#### REALIZZAZIONE DI NUOVA SCUOLA POLO SCOLASTICO DI VIA MARIA LUIGIA IN PARMA

## PERIZIA DI VARIANTE Relazione Descrittiva

## PERIZIA DI VARIANTE

Schema vasca di pescaggio

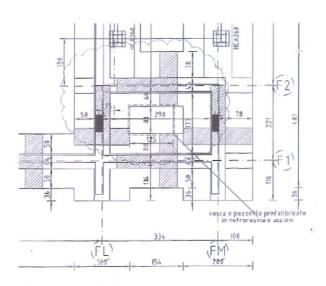
#### "VAR. 04A" (NP03)

Vasca accumulo. In fase di scavo della zona sud in contiguità con il lato della cabina elettrica esistente è emersa una maggiore sporgenza della soletta di appoggio della cabina elettrica. Questo imprevisto comporta la necessità di modificare l'allineamento delle fondazioni sul fronte sud . Tale modifica genera una nuova conformazione della ciabatta di fondazione che risulta asimmetrica e di conseguenza porta ad una modifica della vasca di accumulo acqua destinata alla riserva idrica per l'autosufficienza dell'impianto VVF, posta tra fondazioni e primo solaio (+0,30) sull'angolo sud ovest. La nuova conformazione della vasca, con dimensioni più ridotte ma con invariata capacità complessiva (6,5 litri d'acqua), impone che la pompa dell'acqua abbia un più profondo pescaggio per garantirne il funzionamento. La soluzione studiata prevede la realizzazione di una vasca di dimensioni 80x120, limitata alla sola area di pescaggio, al di sotto del filo inferiore delle fondazioni realizzata in acciaio inox per garantirne la tenuta. La vasca sarà debitamente sigillata e inguainata.

Variazione muretto di contenimento lato nord

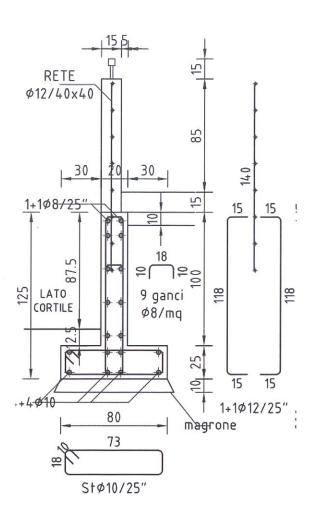
### "VAR. 05A"

Muretto rampa accesso interno. Rispetto al progetto esecutivo originario si ritiene opportuno maggiorare le dimensioni del muro di fondazione in calcestruzzo armato di contenimento della rampa di accesso (lato nord). Tale necessità si pone a causa della scarsa qualità del terreno (materiale di risulta) su cui deve poggiare la fondazione. Lo scavo di sbancamento sul lato nord è infatti stato necessariamente ampliato per creare un percorso ai mezzi meccanici impossibilitati al transito sul lato sud già interessato dallo stradello di accesso al cortile interno e dal posizionamento della gru inizialmente prevista nell'angolo nord est. Oltre alla maggiorazione della sezione di fondazione, è stata aumentata l'altezza del muretto stesso per svolgere funzione di parapetto, in sostituzione del grigliato originariamente previsto nel computo.
